Advies instemming winningsplan geothermie Vierpolders

20 januari 2020

AGE 20-10.007

Bijlage 1: geotechnische evaluatie winningsplan geothermie Vierpolders

Figuur 1: Locatie winningsvergunning Vierpolders t.o.v. seismische zones van De Crook (1996).

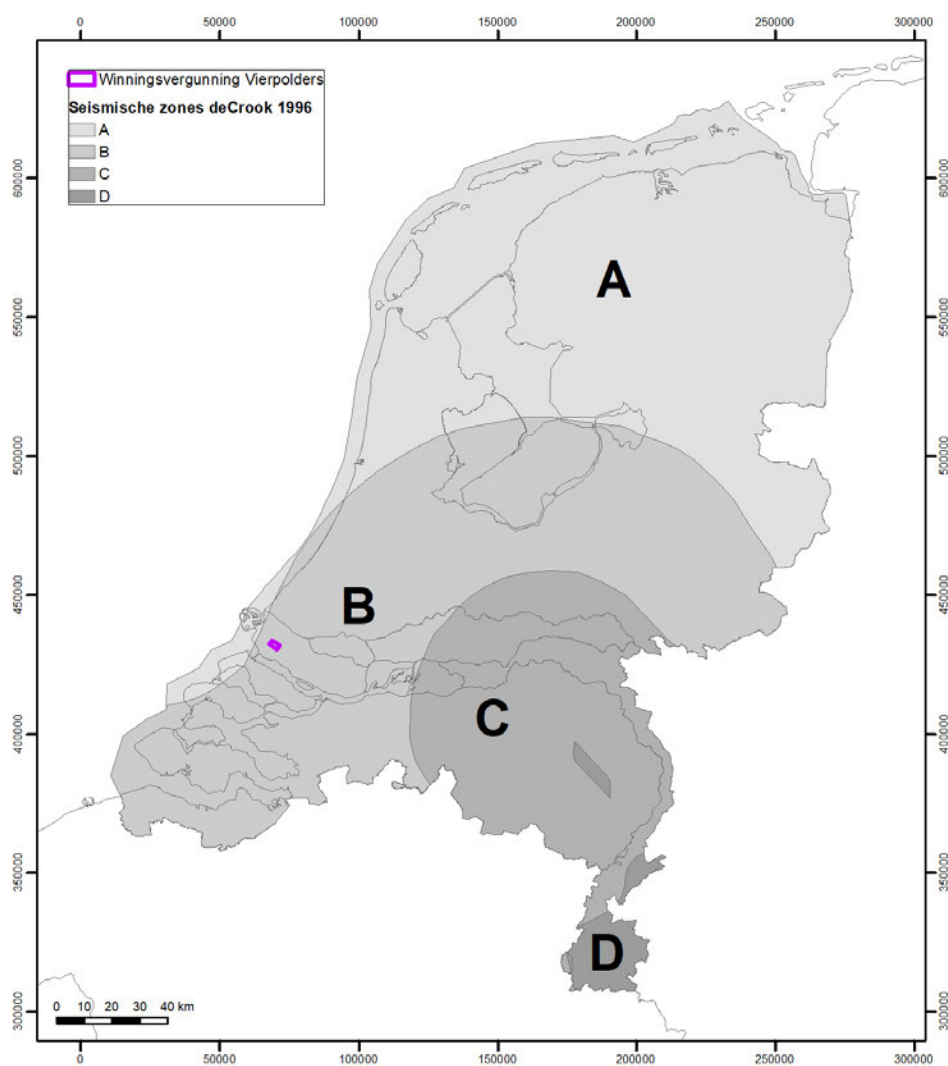
Figuur 1 toont de zones A t/m D zoals gedefinieerd door De Crook (1996) [10]. Zones C en D kunnen worden gezien als de tektonisch actieve zone van de Roerdalslenk. Zoals te zien in Figuur 1 bevindt het geothermisch systeem Vierpolders zich in zone B en dus buiten deze tektonisch actieve zones. Tevens ligt het systeem niet in de nabijheid van het Groningen gasveld en wordt hier dus ook niet door beïnvloed.

*Op basis van bovenstaande bevindingen is TNO-AGE het eens met de vergunninghouder dat het antwoord op de eerste drie vragen van de beslisboom **nee** is.*

Figuur 2: DoubletCalc2D uitvoer van het TNO-AGE scenario. De kaart toont de temperatuur op reservoirdiepte aan het einde van de huidige winningsvergunningsduur, dus 37 jaar (1 oktober 2052) na de start van de productie.

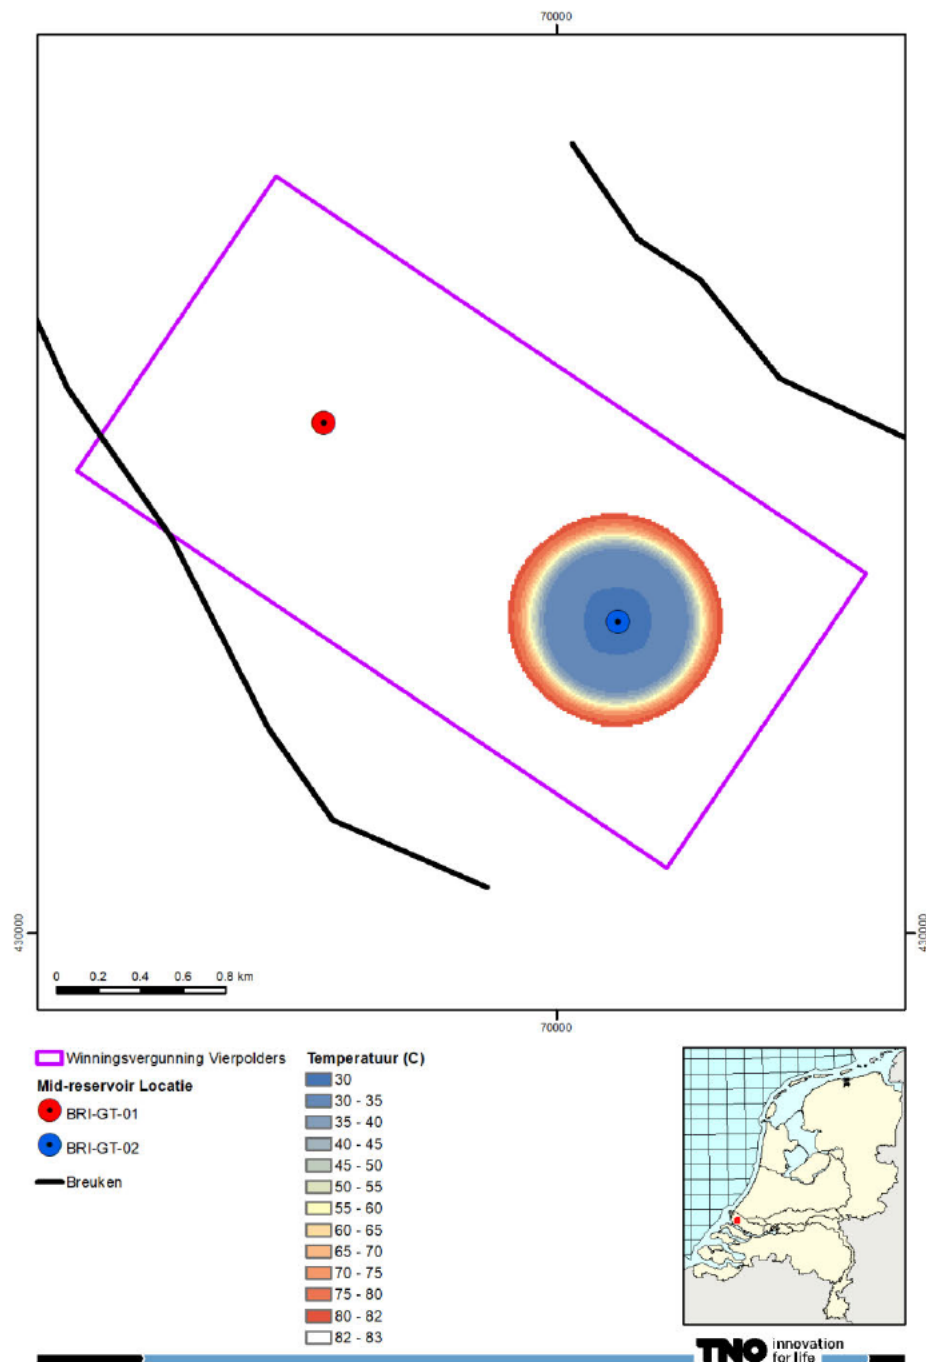
In Bijlage 2 worden de resulterende beïnvloedingsgebieden m.b.t. temperatuur (Figuur 2) en druk (Figuur 3) gepresenteerd na een productieperiode van 37 jaar. Daaruit is op te maken dat de koudwaterbel de productieput na 37 jaar nog niet bereikt heeft. Dit resultaat komt overeen met het de uitkomsten van het DoubletCalc2D model t.b.v. het advies [3] voor de winningsvergunningaanvraag.

Breuken kunnen (deels) minder stabiel worden door een verandering van de verhouding tussen de normaal- en schuifspanning als gevolg van thermisch geïnduceerde spanningsafname. Dit zogenaamde thermo-elastische effect op breuken is momenteel ook nog niet meegenomen in de SHRA-methodiek van Qcon en IF [8] en dient in het algemeen nader te worden onderzocht. TNO-AGE wil opmerken dat de modelresultaten (Figuur 2 in Bijlage 2) aantonen dat tegen het einde van de huidige duur van de winningsvergunning (35 jaar; 1 oktober 2052) de koudwaterbel de twee randbreuken nog niet heeft bereikt.

TNO-AGE en vergunninghouder komen, gebruikmakend van verschillende modellen, aannames en invoerparameters, tot dezelfde conclusie dat geen grensoverschrijding van de koudwaterbel wordt verwacht voor het einde van de huidige winningsvergunning in 2052.

Figuur 3: DoubletCalc2D uitvoer van het TNO-AGE. De kaart toont de drukverandering op reservoirdiepte aan het einde van de huidige winningsvergunningsduur, dus 37 jaar (1 oktober 2052) na de start van de productie.

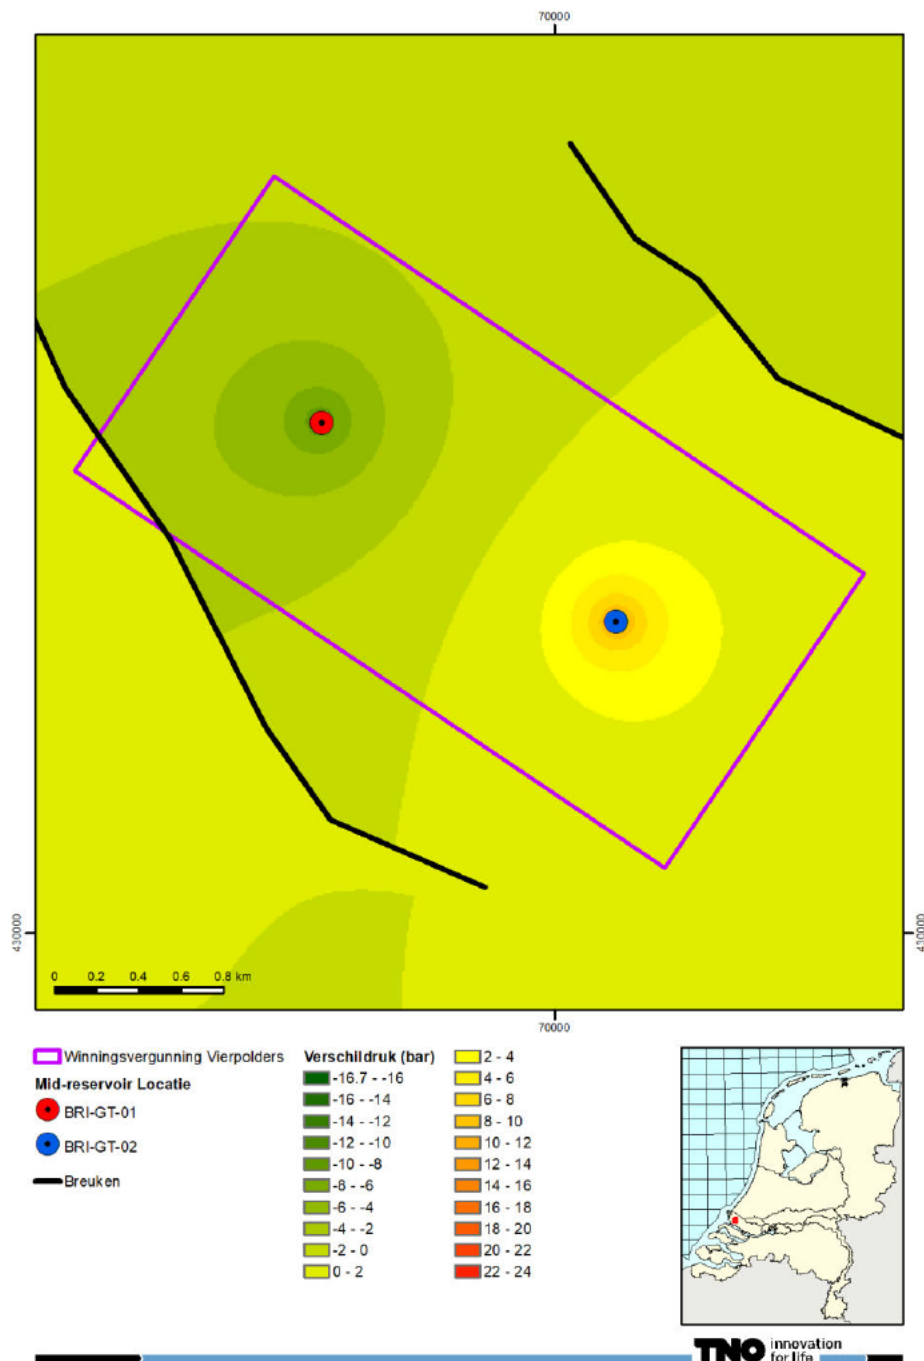
Bij een gemiddeld debiet van 253 m³/uur en een skin van 6,7 in de injectieput, is de verschildruk in de injectieput op reservoirdiepte 68 bar. Deze injectieverschildruk is hoger dan de 66 bar die voortkomt uit het SodM injectieprotocol [11]. Indien de toename van de skin in de injectieput zich blijft voortzetten in de toekomst wordt het maximaal op te leggen debiet lager.

Bij het maximale debiet van 350 m³/uur en een skin van 6,7 in de injectieput is de verschildruk in de injectieput op reservoirdiepte 95 bar. Deze verschildruk is een significante overschrijding van de maximale 66 bar die voortkomt uit het SodM injectieprotocol [11]. Uit deze bevindingen kan geconcludeerd worden dat zowel het

De beïnvloeding van het productieproces op de reservoirdruk rond de afsluitende randbreuken is weergegeven in Figuur 3 in Bijlage 2. Ten westen van de productieput BRI-GT-01, bij de randbreuk, is er een verschil van ongeveer 3 bar t.o.v. de hydrostatische reservoirdruk.

Figuur4: DoubletCalc2D uitvoer van het TNO-AGE. De kaart toont de mate van bodemdaling aan het einde van de huidige winningsvergunningsduur, 37 (1 oktober 2052) jaar na start productie.

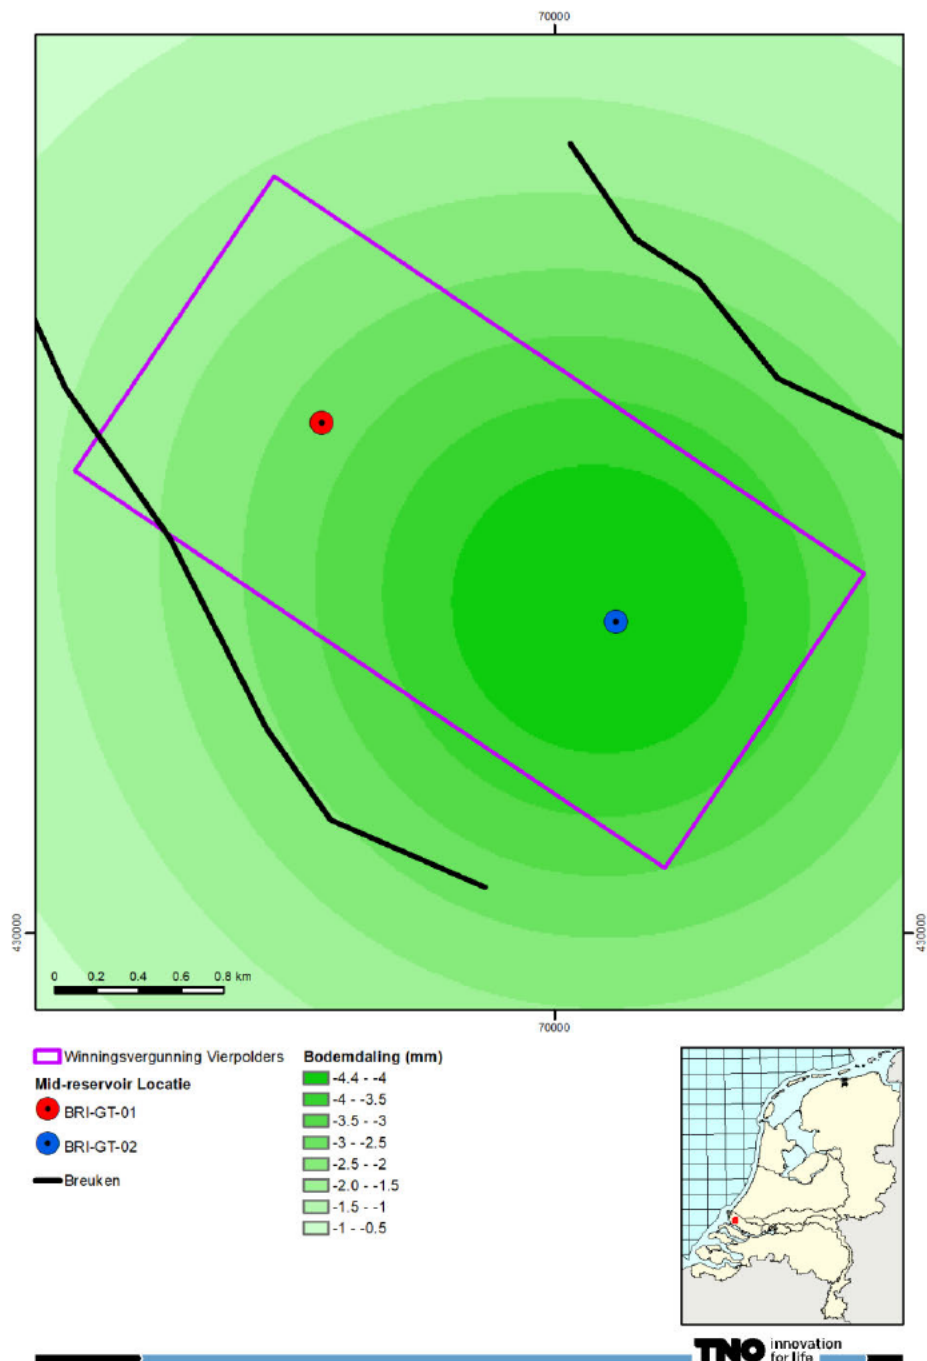
Het verwachte bodemdalingsscenario aan het eind van de huidige winningsvergunning, volgens het DoubletCalc2D model van TNO-AGE, is gegeven in Figuur 4 in Bijlage 2. In het scenario met een injectietemperatuur van 30°C is de modelmatig verwachte maximale bodemdaling 4,4 mm. Dit is een verschil van 1 mm in vergelijking met de verwachting van de vergunninghouder. Dit wordt verklaard

doordat TNO-AGE een complexer model hanteert in een hogere resolutie dan vergunninghouder en een lagere injectietemperatuur.

Op basis van de modelresultaten van TNO-AGE wordt geen bodemdaling verwacht bij de dichtstbijzijnde natuur/ beschermingsgebieden.
